Projet éolien « Ty Nevez Mouric »

Mémoire en réponse à l'avis délibéré de la Mission Régionale d'Autorité Environnementale de Bretagne

30 novembre 2018

n°MRAe 2018-005797

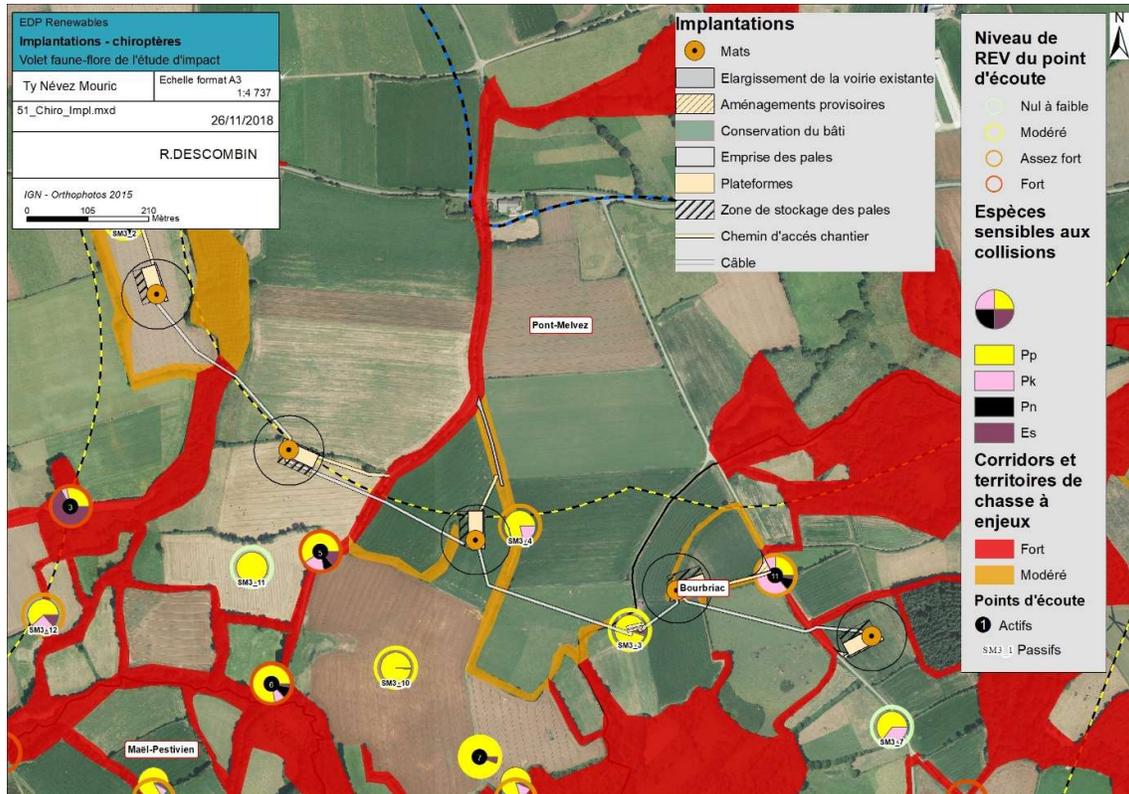
Le projet devra donc exclure les arasements de haies qui ne concernent pas l'emprise du projet et veiller à ce qu'elles participent à la définition du projet (principe d'évitement à appliquer à l'implantation des éoliennes E2 et E4).

Les tronçons de haies prévus d'être coupés sont uniquement ceux au droit des implantations. Cela concerne les tronçons de haie dans l'emprise des terrassements des plateformes et des voiries. Les autres haies, y compris sous le survol des pales, ne seront pas coupées pour les besoins du projet.

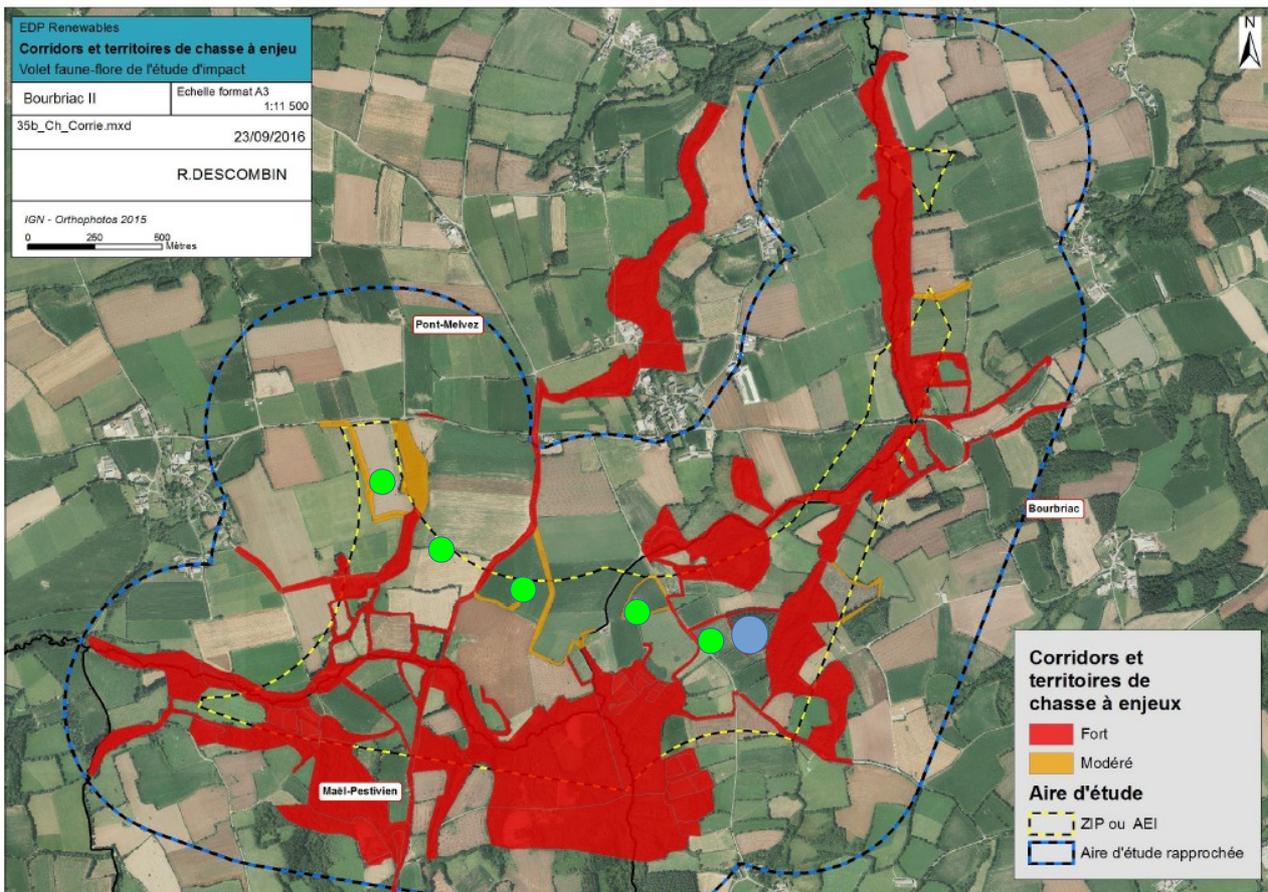
Malgré les études menées et leurs conclusions, l'étude d'état initial ne conclut pas à la nécessité d'un évitement pour l'implantation de l'éolienne la plus orientale (E5, cf. recommandation supra). Ce point est d'autant plus important que l'intérêt et l'attractivité de la parcelle forestière qui l'avoisine à l'Est ne sont pas pris en compte (voir carte page suivante).

L'Ae recommande de prendre en compte le milieu forestier attenant à l'éolienne E5, et son attractivité pour les espèces.

La parcelle forestière (à l'est de l'éolienne E5) qui est évoquée par la MRAe dans son avis était occupée par des pins de Douglas coupés à blanc avant les inventaires naturalistes d'Althis en 2015 (voir photo). C'est une parcelle privée classée en friche dans l'inventaire des habitats et dont EDPR ne maîtrise pas la gestion. Son statut de parcelle boisée avant les inventaires réalisés par Althis en 2015 n'a pas à être pris en compte et ne modifie pas les conclusions qui ont été tirées dans l'étude.
